濁沢川の大規模土砂崩落を専門家が調査 ～発生メカニズムと当面の対応を検討～

調査結果及び当面の対応に関する助言

崩落箇所平面図

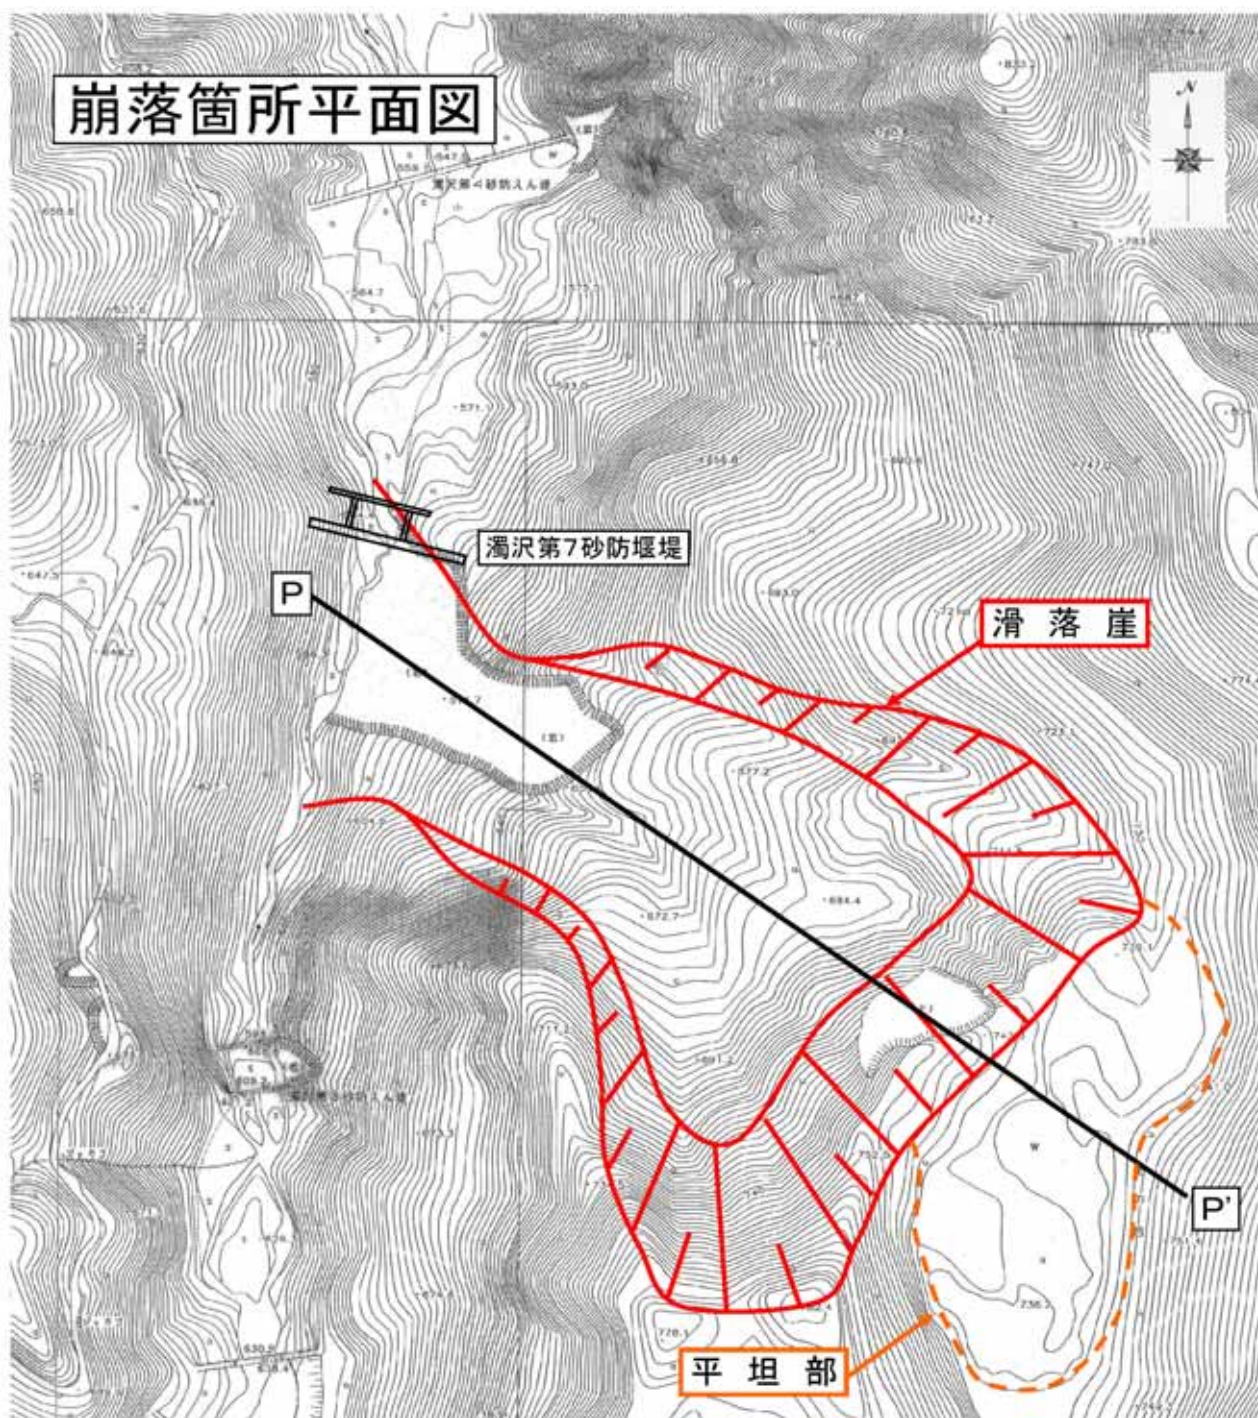
- ① 滑落崖上部の平坦部北側にはクラックが確認され、拡大して崩落する可能性がある。また平坦部の奥までクラックは及んでいないと見られるが、池沼へは融雪水が供給されており、崩落拡大が助長されることも懸念される。
- ② 崩落斜面下部に堆積している不安定な土砂は、比較的緩勾配の地形の上に堆積しており、直ちに大規模に流出する危険性は低いと考えられる。
- ③ 崩落斜面脚部の濁沢川右岸に大量に堆積している崩落土砂は、今後も流水による侵食が進行するものと考えられる。

- ① 崩落斜面全体が監視できるよう監視カメラを設置する必要がある。
- ② 滑落崖の光波測量を行い、変状を定量的に把握することが望ましい。
- ③ 平坦部北側のクラック等に伸縮計を設置することが望ましい。
- ④ 濁沢川の崩落斜面上流の湛水地点に水位計を設置し、水位変動を監視する必要がある。
